Trafikrapport 2008

Trafikale fokusområder i Nyborg Kommunes Landområder

Landsbysamarbejdet i Nyborg Kommune

Februar 2008

11.01 Tårup.

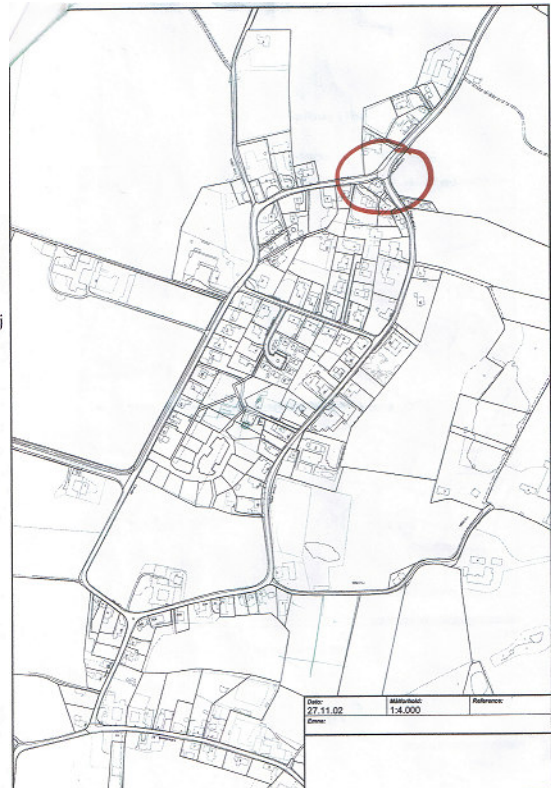
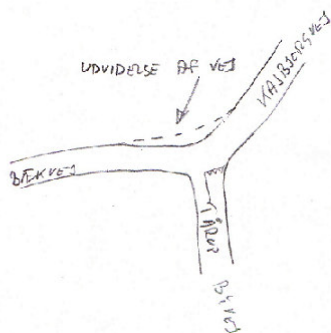
Vejen er snævret ind lige i krydset, så når man kører fra nord mod syd - Kajbjergvej til Bækvej bliver man presset over i den modsatte kørebane.

Angående krydset Kajbjergvej, Bækvej og Tårup Byvej i Tårup By

Hovedruten gennem krydset er i dag Bækvej – Kajbjergvej og det er OK.

- Der er plads til at udvide den sydgående kørebane ind i rabatten (mod nord). Se kort (bilag 11.01).
